**Avis de la Mission Régionale d'Autorité environnementale
de Bourgogne-Franche-Comté
sur le projet de centrale photovoltaïque au sol
« Parc des Roches Bleues »
sur la commune de Courchaton (70)**

N °BFC-2022-3323

Vue d'ensemble du projet (cf. p.103 de l'étude d'impact et p.13 du dossier de plans)

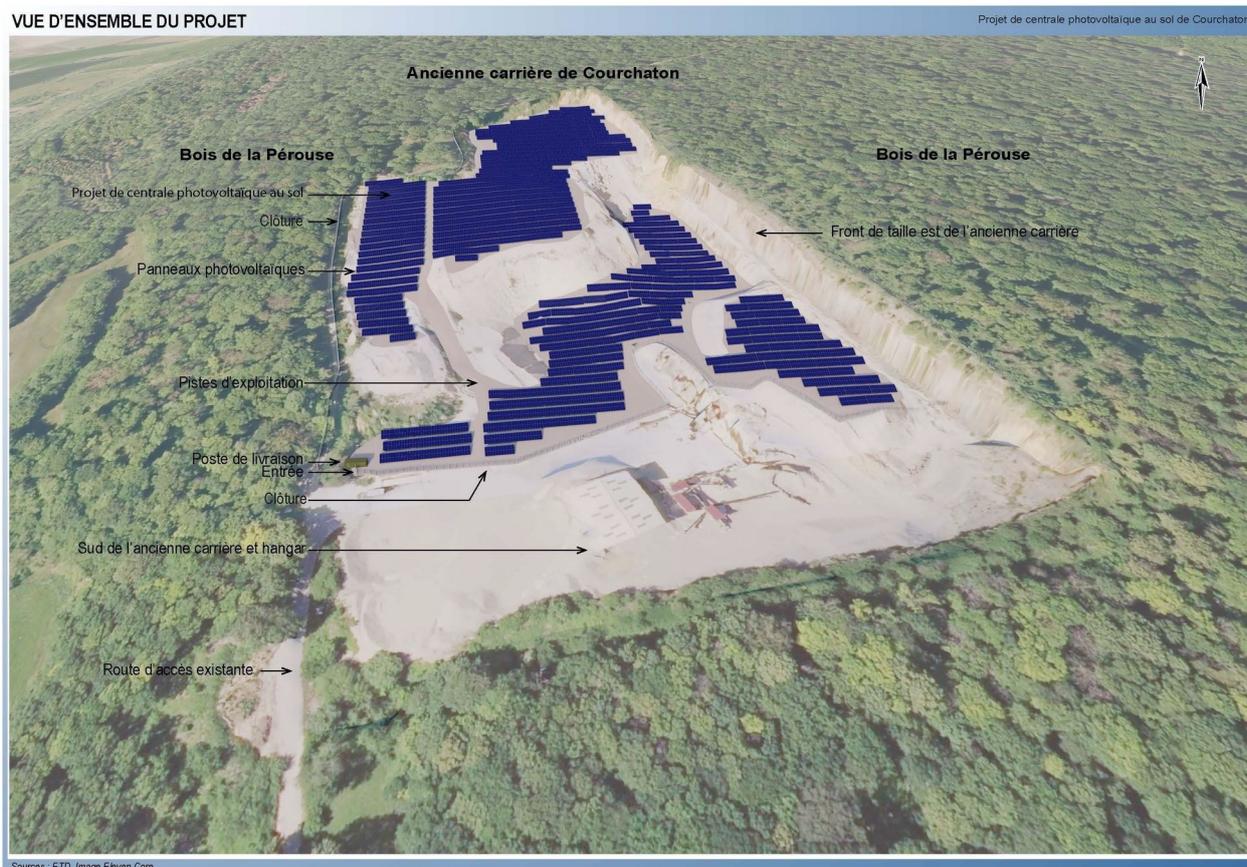
Le raccordement externe est une composante du projet conformément aux dispositions de l'article R.122-5 du code de l'environnement. Pour le présent projet, il est prévu un raccordement au réseau existant de l'ancienne carrière : le tracé est illustré en page 66 de l'étude d'impact. Cependant, la capacité d'accueil du poste source concerné n'est pas précisée, de même que son adéquation avec la production prévue pour le parc de Courchaton. **La MRAe recommande de justifier la capacité d'accueil du poste source envisagé.**

Le tracé prévisionnel du réseau électrique interne au parc éolien, en tranchée enterrée, mériterait d'être détaillé.
